Ersatz für Pos. 2 + 803 = **801**
Service parts for
Pièces de rechange pour
Piezas de recambio para

Neue Ausführung
New execution
Nouvelle exécution
Nueva ejecución

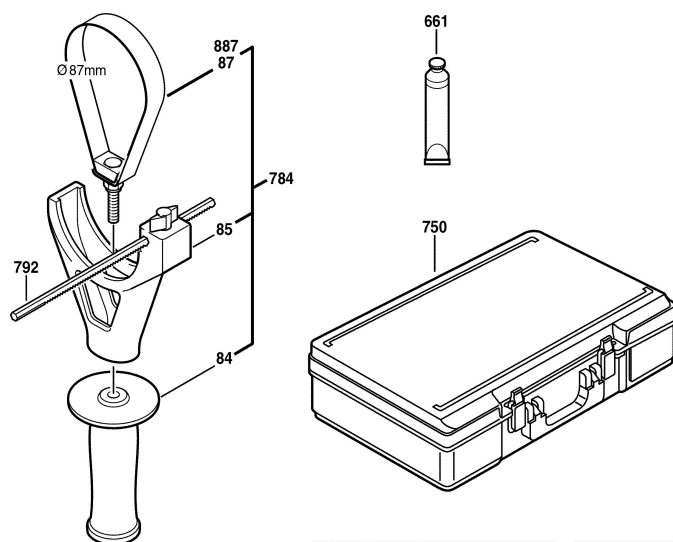
ns. 897 1 617 000 224 ohne Fettube
1 617 000 224 without grease tube
ns. 898 1 617 000 225 mit 3 Fettuben á 45ml
1 617 000 225 with 3x 45ml grease tubes
Bitte Schmierhinweise beachten!
Please note lubrication instructions!

Alte Ausführung
Old execution
Ancien exécution
Vieja ejecución
